**Sanierung der Altablagerung/des Altstandortes DSD HOM_2666 und
HOM_22003 DSD Dillinger Stahlbau
Verbindlichkeitserklärung gem. § 13 Abs. 6 Bundesbodenschutzgesetz
(BBodSchG) vom 16.3.23**

I. Änderungsbescheid zur Feststellung der Verbindlichkeit

Weitere Ergänzungen zum Sanierungsplan - Tiefenenttrümmerung

Projekt: Revitalisierung der
Projektfläche
Ehem. DSD-Gelände
Saarbrücker Str. 98
66424 Homburg

Abbildung 2: Auszug des Absteckplans des Vermessungsbüros Werny + Partner [8] (ohne Maßstab). Durch schwarze Quadrate werden die einzelnen Fundamente einer ehem. Kranbahn wiedergegeben. Bisher wurden drei Reihen mit jeweils acht Fundamenten erschlossen.

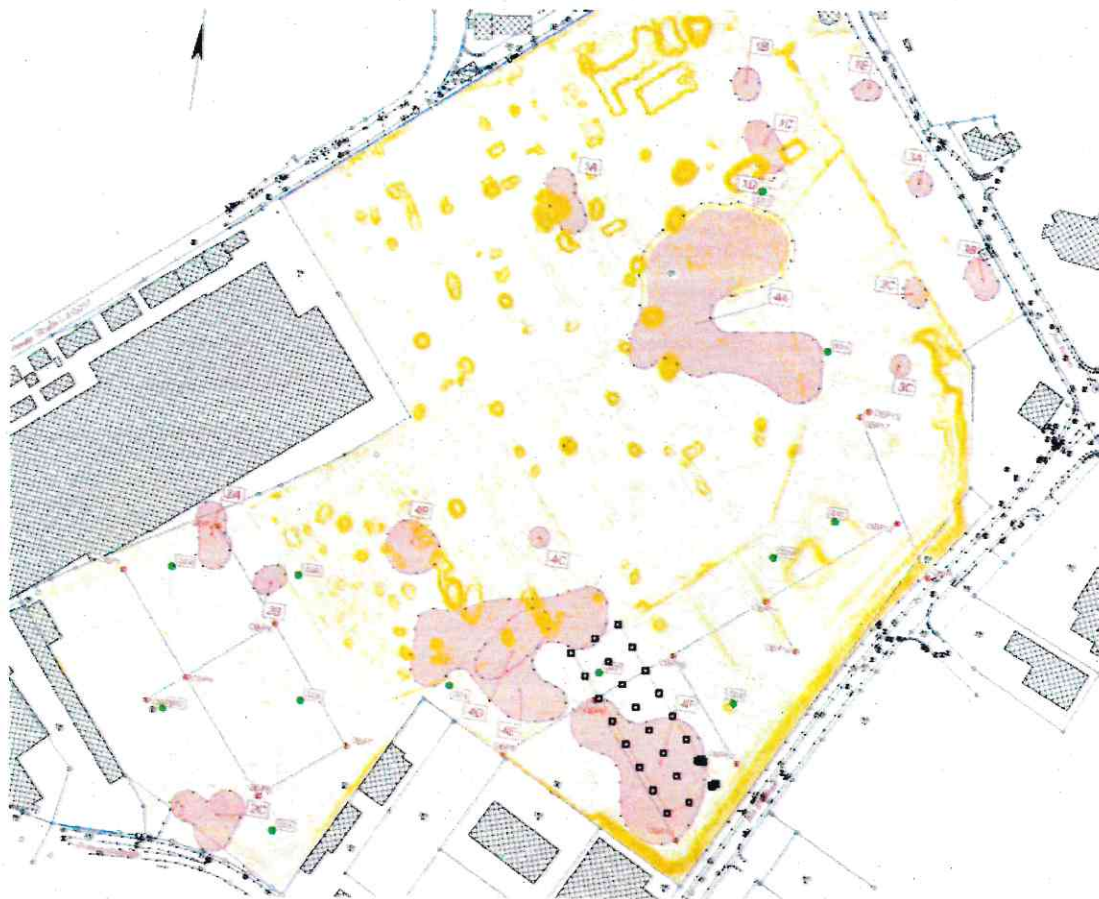
43. Die 24 Einzelfundamente im Bereich der ehemaligen Kranbahn sind, entgegen der Planung der vollständigen Tiefenenttrümmerung im Sanierungsplan der HPC, bis mindestens 3 m unter das ursprüngliche Geländeniveau zurückzubauen.
44. Oberhalb von 1,5 m des HGW (höchster zu erwartender Grundwasserstand) ist der Einbau von Bodenmaterial oder Baggergut der Materialklassen 0* (BM-0* oder BG-0*) zulässig, wenn auf die eingebauten Materialien eine mindestens 2 Meter mächtige durchwurzeltbare Bodenschicht (gem. §§ 6 und 7 BBodSchV) aufgebracht wird, soweit auf der betreffenden Fläche nicht ein technisches Bauwerk errichtet werden soll.
45. Weitere etwaig geplante Abweichungen vom Sanierungsplan sind erneut zuvor mit dem FB 2.2. abzustimmen.

Im Zuge der Revitalisierung des Geländes wurden im südlichen Randbereich der Projektfläche 24 in drei Reihen angeordnete Einzelfundamente (s. Abb. 2 Gutachterliche Stellungnahme Geologie vom 8.11.23) einer ehemaligen Kranbahn aufgefunden, die tief in die wassergesättigte Bodenzone einbinden. Die genaue Lage wurde vom Vermessungsbüro Werny + Partner, Spiesen-Elversberg bereits eingemessen. In diesem Teilbereich ist ein Grundwasserflurabstand von ca. 4,20 m vorzusetzen. Der Sachverständige nimmt eine minimale Gründungstiefe der Fundamente von 6,5 m mit „Auskragungen“ nach unten an, so dass diese deutlich in das Grundwasser einbinden. Ein vollständiger Rückbau wäre unverhältnismäßig und nicht zielführend. Zur Beseitigung wären eine Wasserhaltung und ggfs. Wasseraufbereitung erforderlich, eine weitere Verschlechterung der Baugrundverhältnisse wäre abzusehen. Da sich bereichsweise relevante Schadstoffgehalte bis in die gesättigte Bodenzone erstrecken, wäre bei vollständigem Rückbau mit einer weiteren Beeinträchtigung des Grundwassers durch Mobilisierung von Schadstoffen zu rechnen. Aus den v. g. Gründen werden diese Fundamente nur zum Teil bis in mindestens 3 m Tiefe abgetragen. Zur Stabilisierung wird im Anschluss an den Teilrückbau geeigneter geogener Grobschlag eingebracht, wobei oberhalb von 1,5 m HGW (höchster zu erwartender Grundwasserstand) der Einbau von Bodenmaterial und Baggergut der Materialklassen BM 0*/BG-0* zulässig ist. Darunter ist Bodenmaterial und Baggergut der Materialklassen BM-0/BG-0 zu verwenden. Oberhalb ist grundsätzlich eine durchwurzelbare Bodenschicht nach den Vorgaben der §§ 6 und 7 BBodSchV mit einer Mächtigkeit von 2 m aufzubringen. In Abstimmung mit der Behörde kann eine geringere Mächtigkeit gestattet werden.
